Kársnes- Bryggjuhverfi. Naustavör 13. Leikskóli

Tillaga að breyttu deiliskipulagi

Umsögn skipulagsdeildar

21. mars kl 18:00 (deiliskipulagsbreyting)

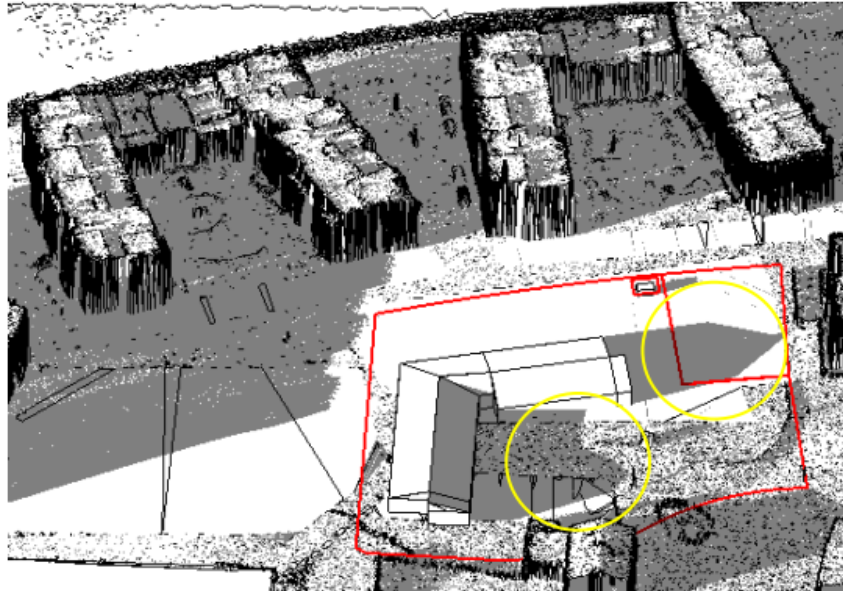
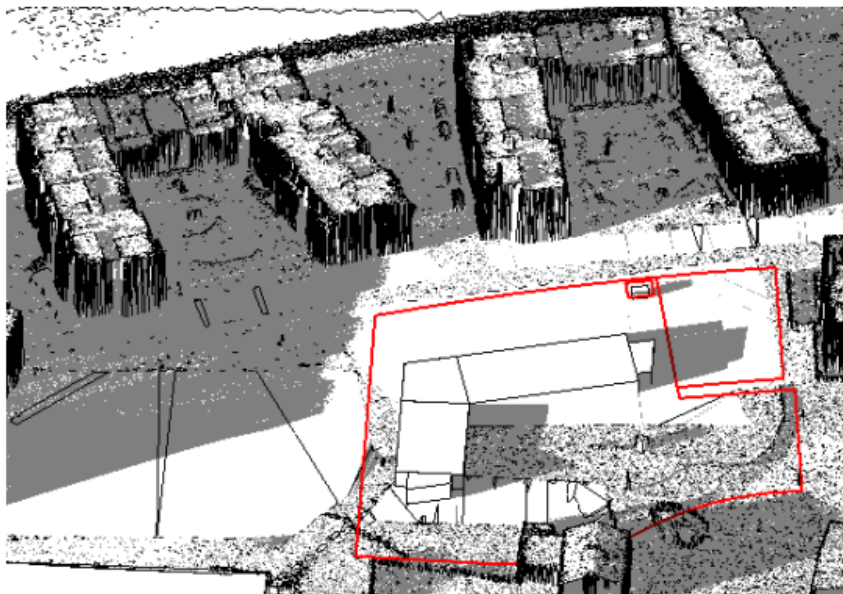
Gerðar eru alvarlegar athugasemdir við hækkun hússins, aukið byggingarmagn og aukið skuggavarp.

Samkvæmt skuggavarpsgreiningu sem Lota ehf. vann fyrir Kópavogsbæ dags. 20. nóvember 2025 og var uppfærð 6. febrúar 2026 (sjá nánar í fylgiskjöllum) hefur hækkun leikskólans frá gildandi deiliskipulagi óveruleg áhrif á nærliggjandi byggð hvað skuggavarp varðar. Samanburður á skuggavarpsgreiningum fyrir gildandi deiliskipulag og tillögu að breyttu deiliskipulagi sýnir að breytingin orsaki ekki aukna skuggamyndun yfir sumarmánuðina, frá mars til september. Í janúarmánuði eykst skuggamyndun lítillega á hluta lóða nr. 52-58 og 44-50 og byggingar nr. 44, 50 og 52 við Naustavör.
